WP 25-30 SV 61/007

Beschlussvorlage

55. Flächennutzungsplanänderung für den Bereich Salzmannweg /

1. Abhandlung der Anregungen der TöB gem. § 4 Abs. 2 BauGB

EV-10000-5327

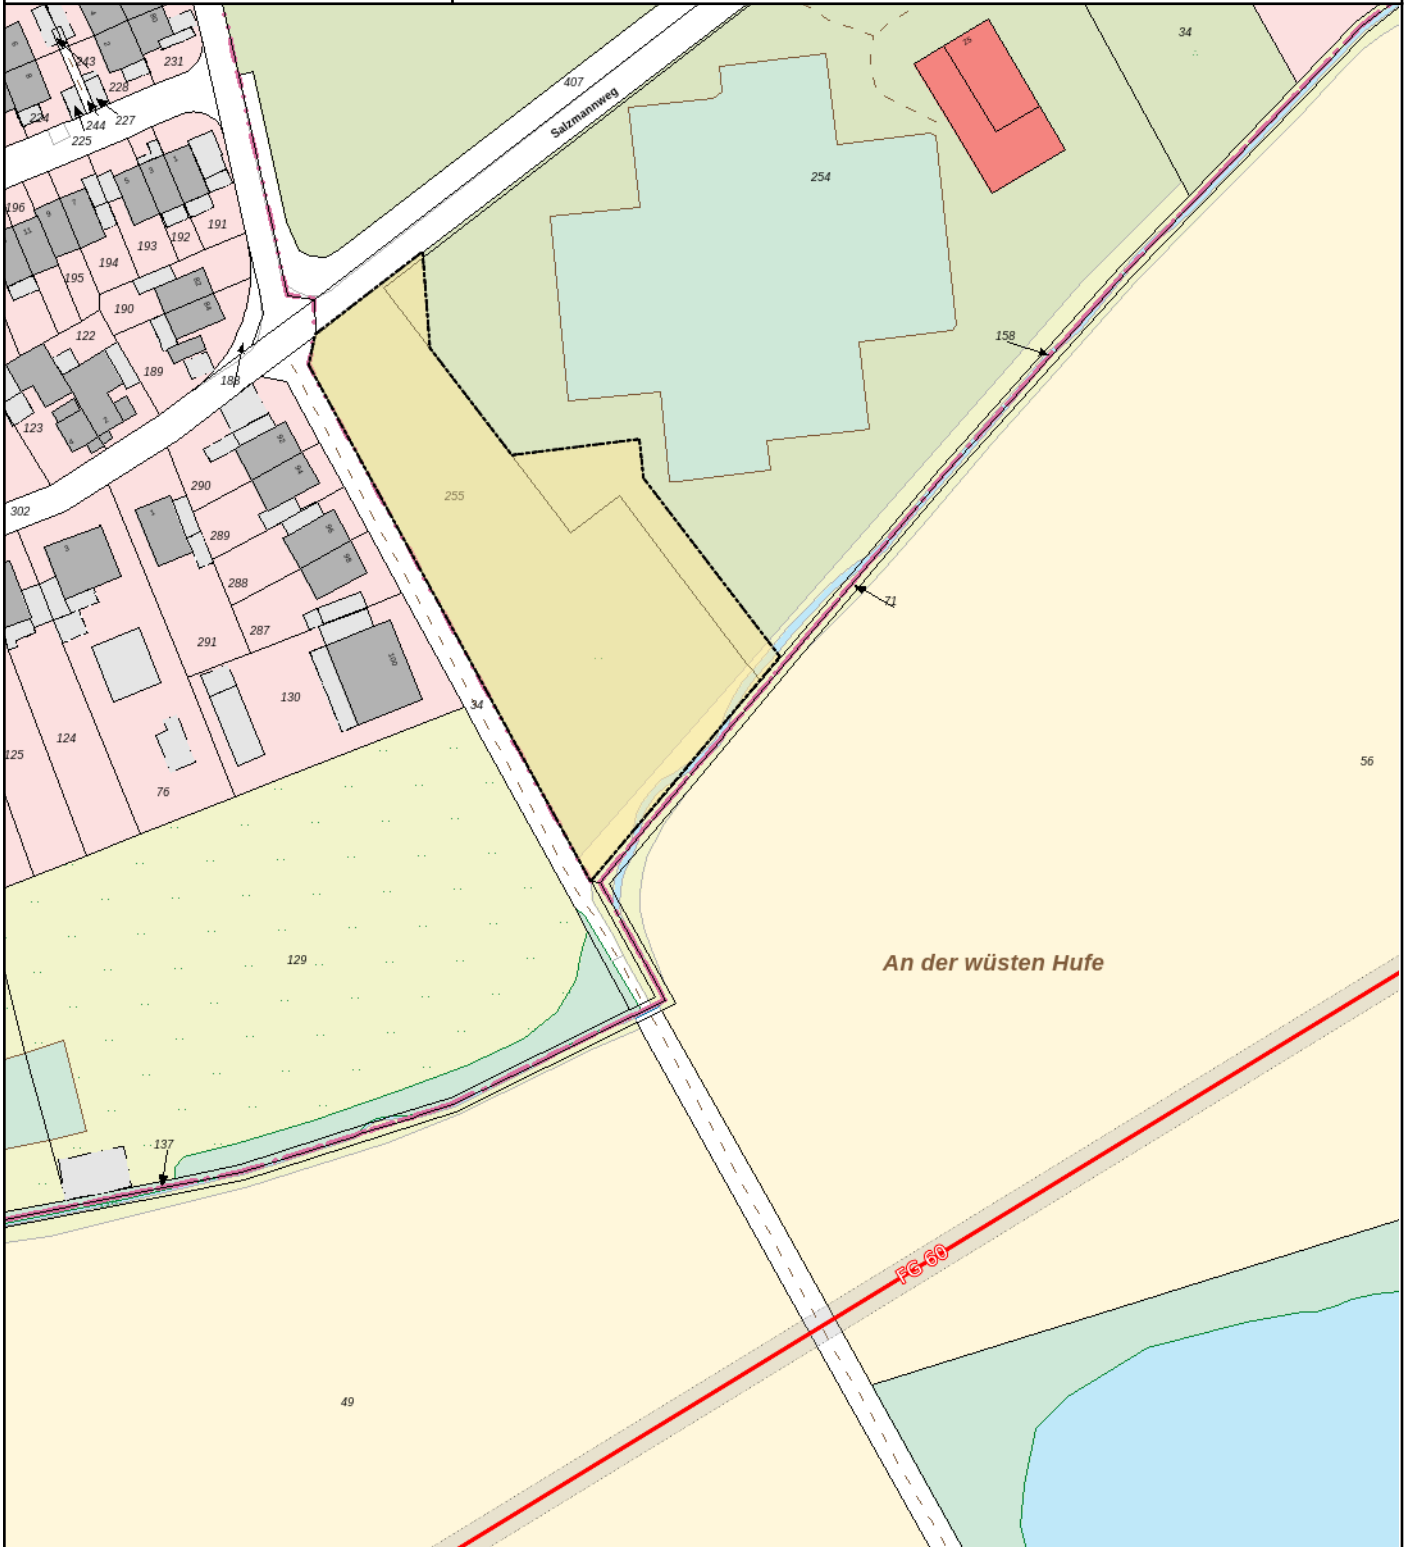
Im Plangebiet verläuft keine durch die Evonik Operations GmbH betreute Fernleitung. Jedoch befinden sich betreute Fernleitungen im direkten Nahbereich. Zur Information wird eine Übersicht mit dem ungefähren Verlauf der Fernleitungen im Nahbereich übermittelt. Maßnahmen, die die Schutzstreifen- bzw. Leitungsbereiche tangieren oder geeignet sind, Einflüsse in diese einzutragen, sind detailliert mit der Evonik Operations GmbH abzustimmen. In diesem Fall bzw. bei Vergrößerung des Bau- und Einflussbereiches wird um Mitteilung bzw. um eine erneute Anfrage gebeten. In Bezug auf mögliche Ausgleichsflächen oder Kompensationsmaßnahmen wird ebenfalls um erneute Beteiligung gebeten. Zur Information wird die zu diesem Zeitpunkt gültige Schutzanweisung für Arbeiten im Bereich von Fernleitungen im Betreuungsbereich der Evonik Operations GmbH übermittelt.

Auf die Gasleitung (CO-Pipeline) wird im Umweltbericht zum Bebauungsplan eingegangen. Die CO-Pipeline zwischen Dormagen und Krefeld-Uerdingen verläuft rd. 100 m südlich des Plangebietes. Die Pipeline soll dem Transport von Kohlenstoffmonoxid (CO) dienen. Maßnahmen, die die Schutzstreifen- bzw. Leitungsbereiche tangieren oder geeignet sind, Einflüsse in diese einzutragen, sind nicht vorgesehen. Die Informationen zur gültigen Schutzanweisung für Arbeiten im Bereich von Fernleitungen im Betreuungsbereich der Evonik Operations GmbH werden im Zuge der Ausführungsplanung berücksichtigt. In Bezug auf mögliche Ausgleichsflächen ist darauf hinzuweisen, dass im Rahmen des parallel in Aufstellung befindlichen Bebauungsplans Nr. 177A eine Eingriffs-Ausgleichsbilanzierung durchgeführt. Dabei wurde ein rechnerisches Defizit von 14.465 Ökopunkten ermittelt. Um den Verlust der Biotopstrukturen auszugleichen, ist im parallel in Aufstellung befindlichen Bebauungsplan die Zuordnung einer externen Kompensationsfläche erfolgt. Aus dem Ökokonto der Stadt Hilden werden 14.465 Ökopunkte (LANUV-Verfahren) dem Eingriff zugeordnet. Die zugeordnete Maßnahmenfläche für die Ökopunkte ist „Elb“ auf der von der Gemeinde bereitgestellten Fläche mit der Katasterbezeichnung: Gemarkung Hilden, Flur 33, Flurstücke 58, 93, 202, 580.

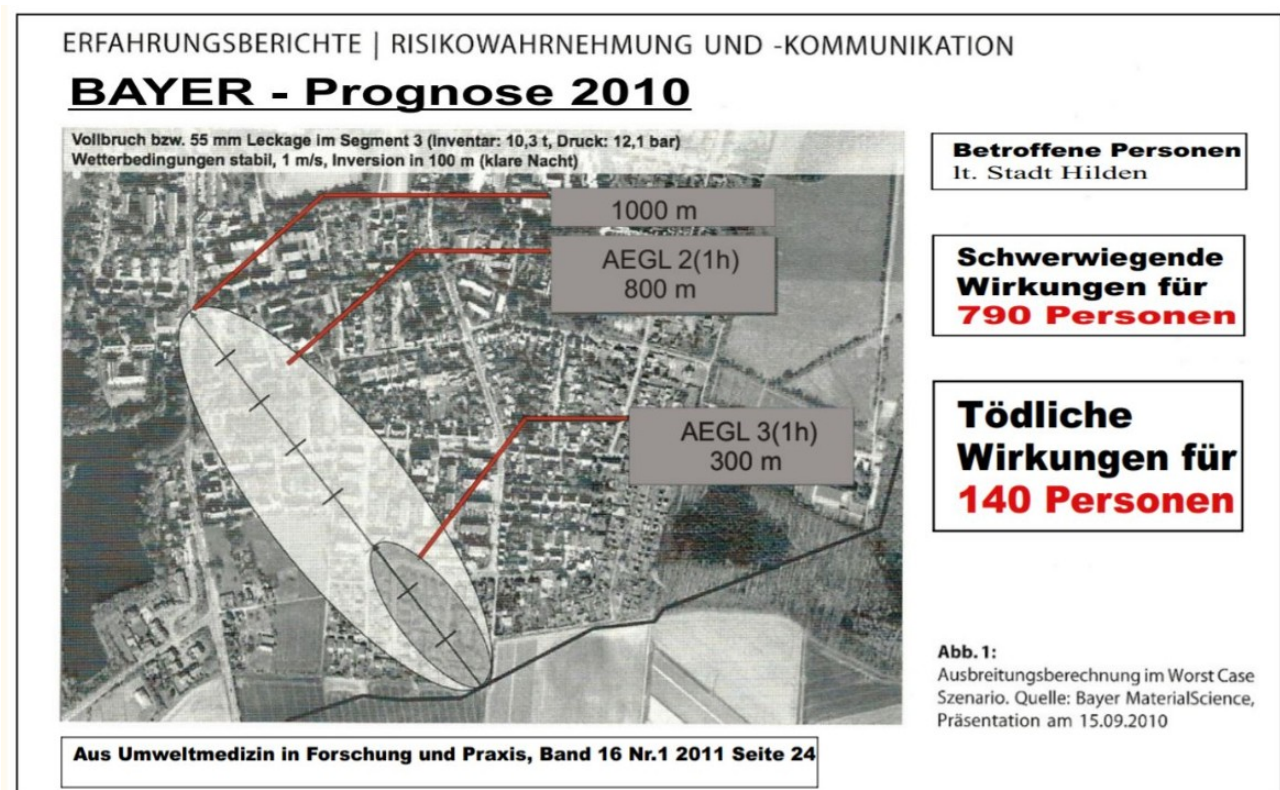
Die Planung einer Kindertagesstätte in einer sog. "Todeszone" der Giftgas-CO-Pipeline kann unseres Erachtens nicht wirklich ernst gemeint sein. Denn da der Bayer-Nachfolger Covestro sich aktuell in einem Übernahmeprozess durch den arabischen Ölkonzern ADNOC nicht klar zur Einstellung des Verfahrens äußert, muss davon ausgegangen werden, dass es evtl. in einigen Jahren trotz aller Proteste zu einer Inbetriebnahme kommen kann.

Die Stadt Hilden scheint sich mit diesem Begehren bereits "abgefunden" zu haben, wie folgende Passage der Sitzungsvorlage aufzeigt:

"Im Rahmen einer umfangreichen gerichtlichen Auseinandersetzung wurden alle rechtlichen und baulich-sicherheitsrelevanten Fragen abschließend entschieden und die Risiken des Betriebs der CO-Pipeline bewertet, die demnach nicht mit einem Störfallbetrieb gleich zu setzen sind. Die für den Fall der Betriebsaufnahme durch den Betreiber zu ergreifenden Sicherungsmaßnahmen werden in der abschließenden gerichtlichen Bewertung der Belange für ausreichend gehalten. Durch den Betrieb der CO-Pipeline sind demnach keine unmittelbaren Gefahren zu erwarten. Der Betreiber ist für die ordnungsgemäße Sicherung seiner Anlage verantwortlich."

Das entspricht nicht der von unserem Landrat 2024 verfassten Stellungnahme an den Betreiber.

Die Bedenken in Bezug auf die CO-Pipeline sind aus Sicht der Stadt nicht mehr aufrechtzuerhalten. Die Pipeline verläuft zwar rund 100m südlich des geplanten KiTa-Geländes. Aber im Rahmen der gerichtlichen Auseinandersetzung wurden alle rechtlichen und baulich-sicherheitsrelevanten Fragen abschließend entschieden. Ebenso wurden die Risiken des Betriebs der CO-Pipeline bewertet. Die für den Fall der Betriebsaufnahme durch den Betreiber zu ergreifenden Sicherungsmaßnahmen werden in der gerichtlichen Abwägung aller Belange für ausreichend gehalten.

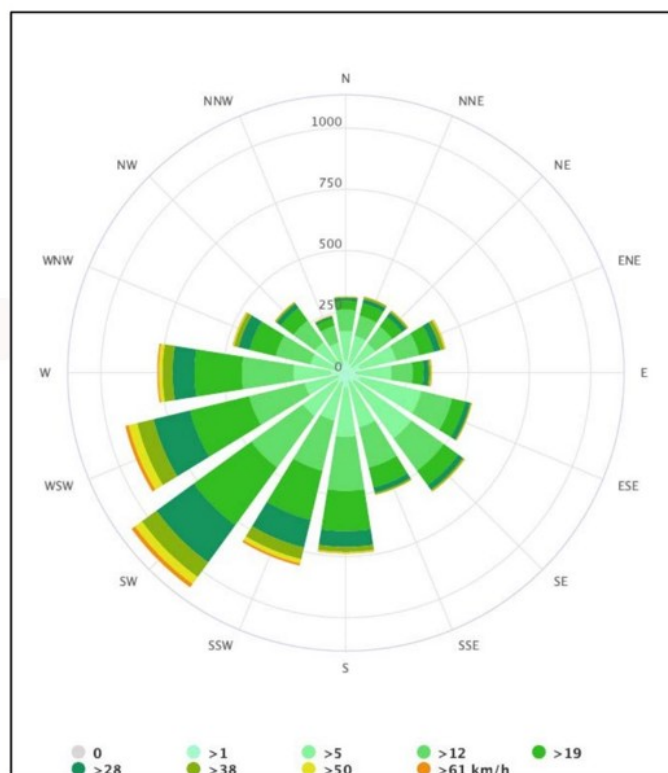
Eine Passage lässt mal wieder aufhorchen:

“Zudem ist das Plangebiet gemäß Klimafunktionskarte des zuvor genannten Gutachtens Teil der südlich an das Stadtgebiet angrenzenden Grün- und Freiflächen, die einen Ausgleichsraum mit einer sehr hohen Bedeutung in Bezug auf die Kaltluftlieferung darstellen.”

Das passt unserer Einschätzung nach nicht zu der folgenden dort zu findenden Schlussfolgerung“:

“Folglich sind auch keine erheblichen Auswirkungen auf das Schutzgut Luft und Klima zu erwarten.”

Im Umweltbericht zu diesem Bebauungsplan wird das Schutzgut Klima behandelt. Dabei wird erläutert, dass das Plangebiet gemäß der Karte der Planungshinweise zum Gutachten

Klima- und immissionsökologische Funktionen im Stadtgebiet Hilden aus dem Jahr 2009/2018 auf Freiflächen mit geringer stadtklimatischer Bedeutung, die eine geringe Empfindlichkeit gegenüber Nutzungsintensivierung aufweisen und wo eine maßvolle Bebauung, die den lokalen Luftaustausch nicht wesentlich beeinträchtigt, möglich ist. Zudem ist das Plangebiet gemäß Klimafunktionskarte des Gutachtens Klima- und immissionsökologische Funktionen Teil der südlich an das Stadtgebiet angrenzenden Grün- und Freiflächen, die einen Ausgleichsraum mit einer sehr hohen Bedeutung in Bezug auf die Kaltluftlieferung darstellen. Gleichwohl liegt die Plangebietsfläche selbst nicht in einer Kaltluftleitbahn. Durch die geplante Bebauung wird keine Kaltluftleitbahn zugebaut. Die in der Stellungnahme dargestellte Abbildung zeigt nicht den Ausschnitt des Salzmannweges, sondern in Nähe 3M, weshalb beide Standorte und deren Kaltluftleitbahn nicht miteinander vergleichbar sind.

Wie im Umweltbericht enthalten, werden durch die geplante Maßnahme keine erheblichen klimatischen Auswirkungen auf das Schutzgut Mensch erwartet. Es ist aufgrund der geringen Höhen der neuen baulichen Anlagen nicht davon auszugehen, dass sich die im Gutachten von 2009 erhobenen Kaltluftströme von Osten nach Westen geändert haben. Die Windrichtung wurde sehr wohl richtig definiert. Die Gutachten werden für sogenannte autochthone Wetterlagen simuliert, da diese Wetterlage im Sommer bei problematisch heißem Wetter mit Tropennächten vorherrscht. Diese Wetterlage ist durch eine von der Großwetterlage unbeeinflussten Windstille gekennzeichnet. Die Luftströme kommen dann lediglich durch das „lokale“ Temperaturgefälle insbesondere nachts zustande. Das sind die Luftströme, die eine Klimaanalyse darstellt und die nächtliche Abkühlung bringen. Im Gegensatz dazu ist die durch die „Großwetterlage“ beeinflusste Windrichtung tatsächlich häufig südwestlich zu verzeichnen. Aus diesem Grund wird dem Planbereich in der Klimaanalyse der Stadt Hilden auch eine geringe stadtklimatische Bedeutung zugeschrieben: Es findet kaum eine Kaltluftproduktion im Plangebiet selber statt, allerdings profitiert der Bereich von der Kaltluft des von „Osten nach Westen“ verlaufenden nächtlichen Luftstroms südlich des Plangebietes, der den Bereich an der Stadtgrenze tangiert.
